**RAPPORT ET CONCLUSIONS MOTIVEES DU COMMISSAIRE
ENQUETEUR SUR LA MODIFICATION N°4 DU PLU DE LA
COMMUNE DE BAILLY**

- Les commentaires et les questions du commissaire enquêteur (CE)
- Les commentaires et les réponses du maître d'ouvrage (MO)
- L'avis du commissaire enquêteur (CE) au vu des réponses du MO

La commune de Bailly envisage de lancer une nouvelle procédure de modification de son Plan local d'urbanisme (PLU), la modification n° 4, pour permettre notamment la réalisation d'une opération de logements locatifs sociaux, la commune étant assujettie à l'article 55 de la loi SRU.

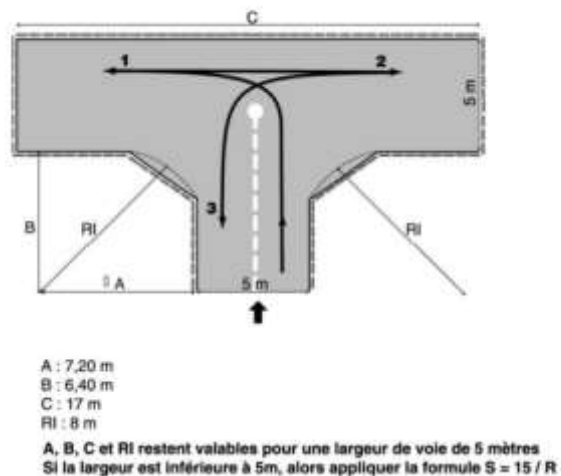
Questions du CE sur l'école Saint Bernard. **L'école Saint Bernard doit déménager.**

- **Q5 Quand est-ce prévu ?**
- **Q6 Ou doit-elle s'installer ?**
- **Q7 Y a-t-il d'ores et déjà un projet et si oui, lequel ?**

Nous rappelons qu'il n'y aura pas de cohabitation entre le chantier et les usagers de l'école Saint-Bernard car cette dernière déménagera à Villepreux en juin 2025. Tous travaux seront précédés d'un constat de l'état initial qui permettra de couvrir les éventuelles dégradations liées au chantier. Dans le cadre du PIC (plan d'installation de chantier), le bailleur s'engagera à communiquer avec les riverains avant et au cours du chantier.

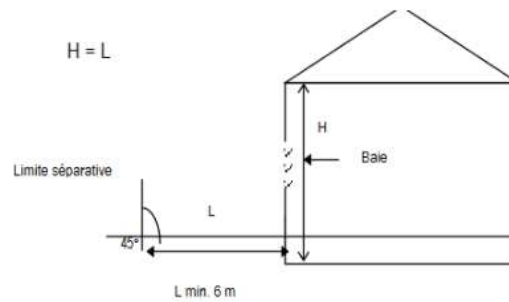
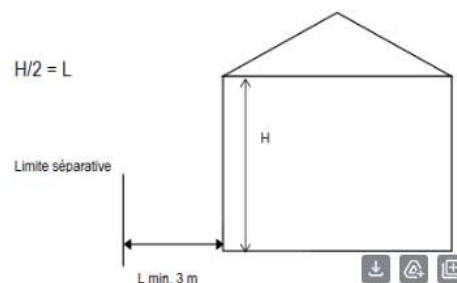
Contribution n°11 de la mairie de Noisy sur l'article UC7 implantation des constructions par rapport aux limites séparatives:

Enfin il est indiqué que les bâties (annexes) d'une surface inférieure à 20 m² et d'une hauteur de moins de 3,20m pourront être implantés en limite séparative. Il est demandé que le tel bâti ne soit pas autorisé en limite séparative avec les copropriétés Noiséennes mitoyennes avec Bailly.

Dans l'article en UC7, il y a effectivement un oubli dans la rédaction de l'article :

Il est actuellement écrit : « Par rapport à l'ensemble des limites séparatives, les marges de reculement seront au moins égales à :

- la hauteur de la construction quand la façade comporte des ouvertures avec un minimum de 6 mètres »

« Par rapport à l'ensemble des limites séparatives, les marges de reculement seront au moins égales à :

- la hauteur de la construction à l'égout quand la façade comporte des ouvertures avec un minimum de 6 mètres »

- la moitié de la hauteur à l'égout quand la façade est aveugle ou comporte des jours de souffrance ou porte d'accès avec un minimum de 3 mètres.

ANNEXE 7 : PROFILS ALTIMETRIQUES ENTRE LES RESIDENCES DE NOISY LE ROY ET CHAPONVAL

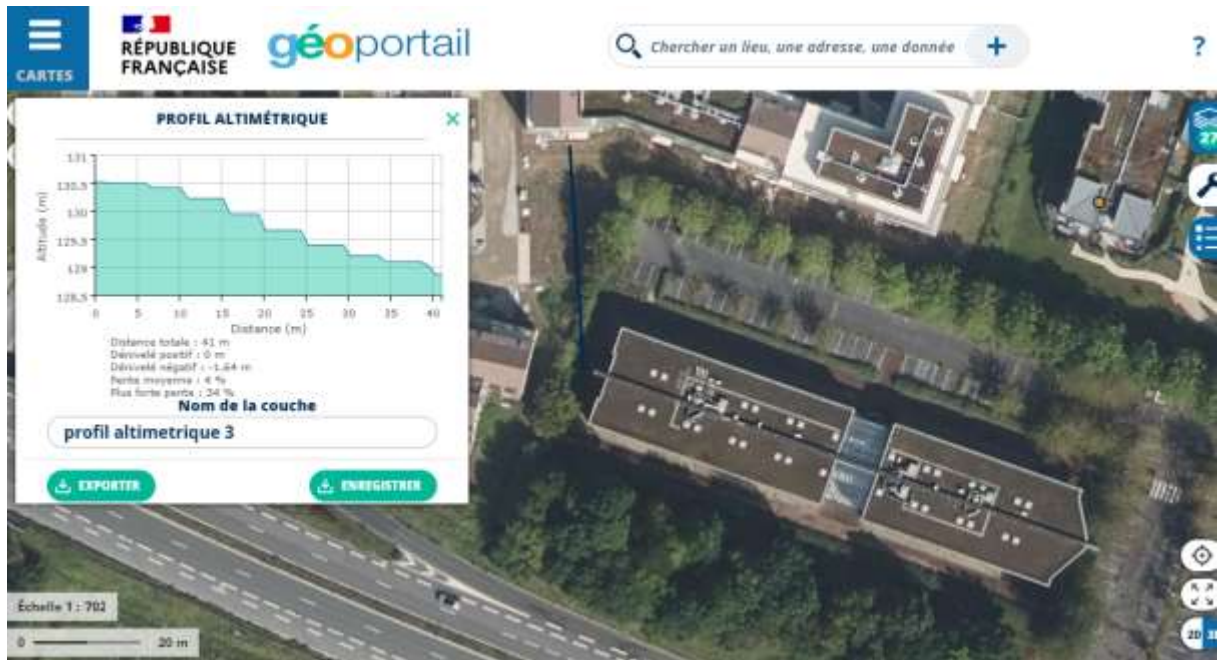
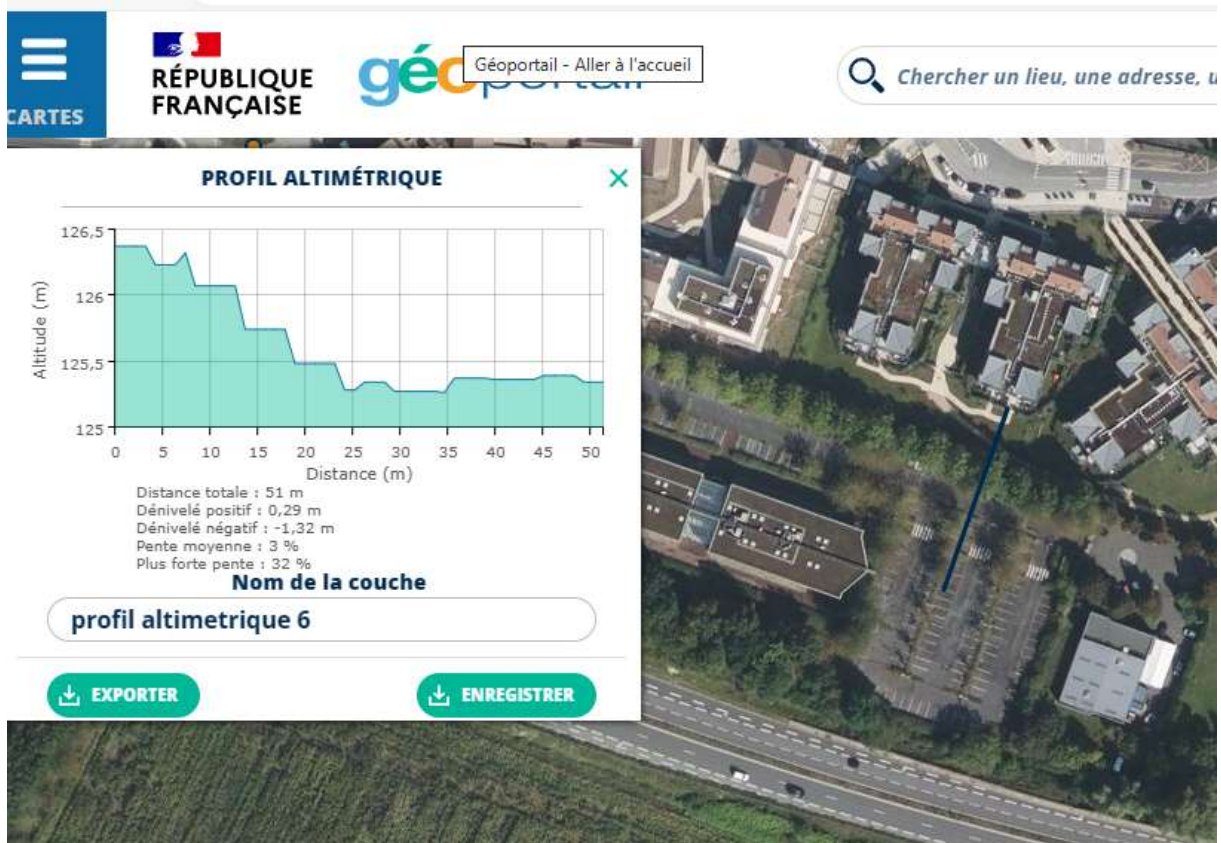
La lecture de 3 profils altimétriques ([Cf Annexe 7](#)) entre les façades des résidences de Noisy en vue de la parcelle et la parcelle de Chaponval démontre une dénivelée de 1,5M à l'ouest, 1 m au centre et 1 m à l'est. Certains immeubles de la zone UC étant en R+4+C (allée du bon repos), il ne paraît en effet pas possible de modifier la règle des 13m. C'est pourquoi, pour aller dans le sens de l'unité architecturale attendue par les riverains de Noisy, la mairie

ANNEXE 8 : TEMPS DE PARCOURS COMPARE DES SSIS ENTRE LA CASERNE DE LOUVECIENNE, L'IMPASSE DE CHAPONVAL ET LE 76 RUE CHEVRELOUP

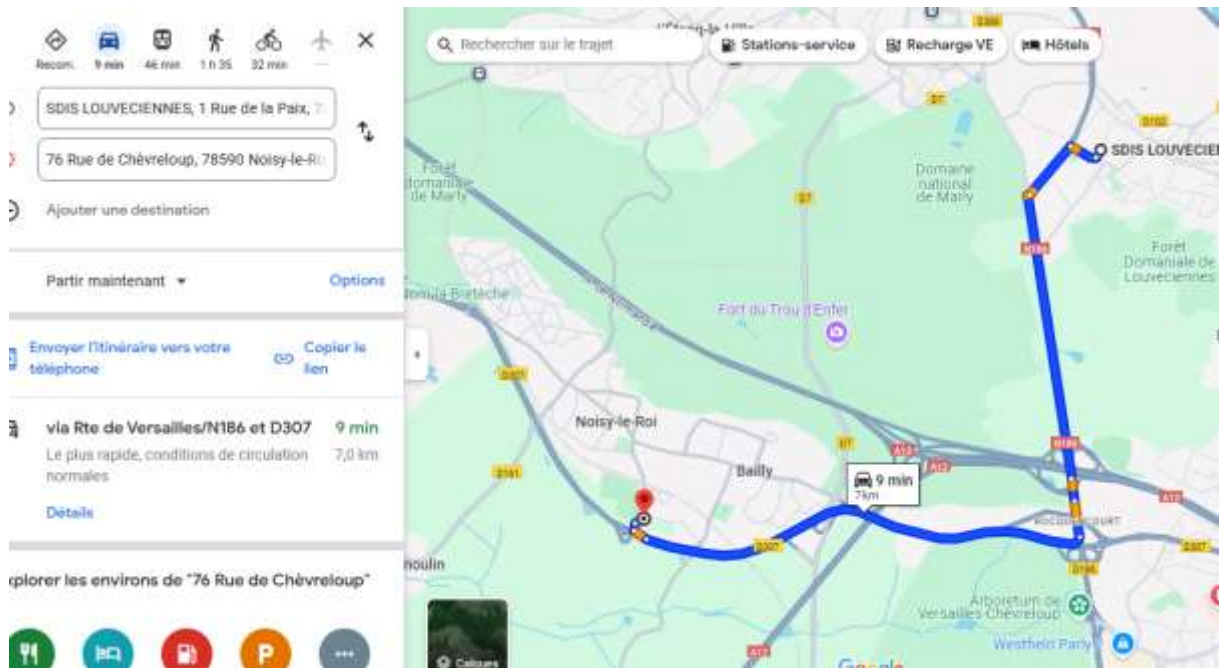
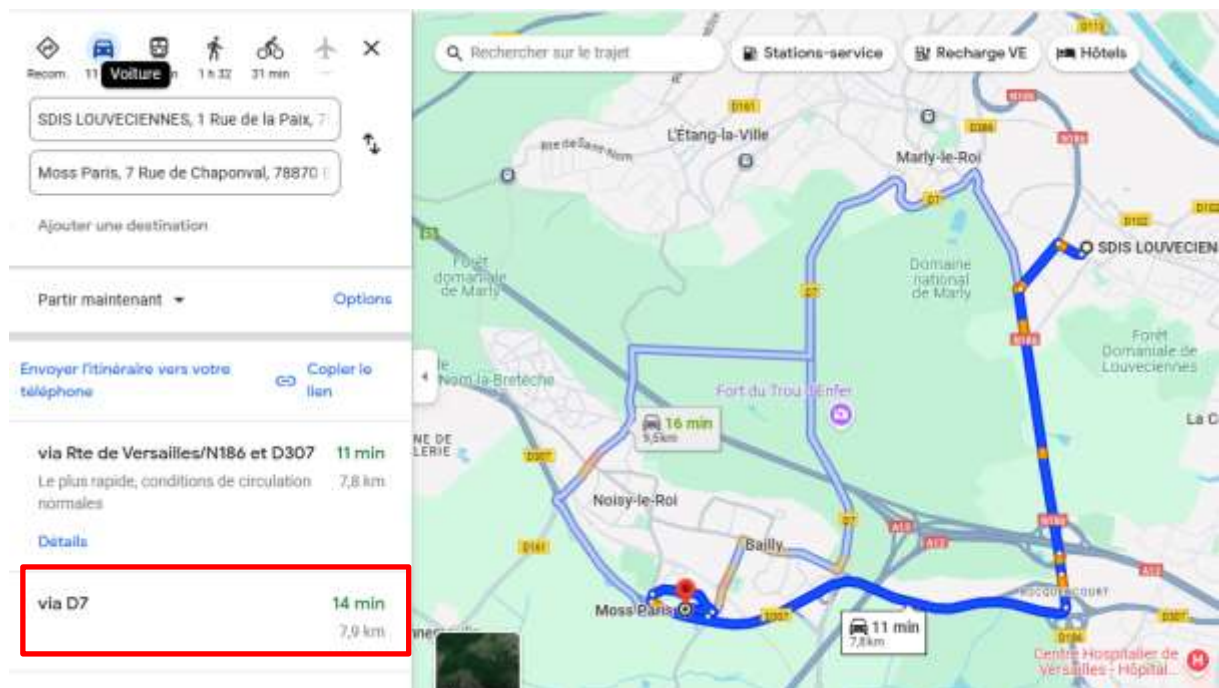
Le CE s'est procuré auprès du SDIS 78 les règles à respecter en matière de protection contre l'incendie dans le cadre de la rédaction/modification d'un plan local d'urbanisme.³ Dans le cas des impasses, comme c'est le cas à Chaponval si on ne crée pas un autre accès, leur largeur devra être portée à 5 mètres, bandes réservées au stationnement exclues ; et une aire de retournement, libre en permanence et suffisamment dimensionnée pour permettre le retournement des engins des services d'incendie et de secours, devra être prévu en terminaison. Les cotes minimales demandées pour ces aires de retournement peuvent être résumées de manière exhaustive selon le schéma ci-contre :
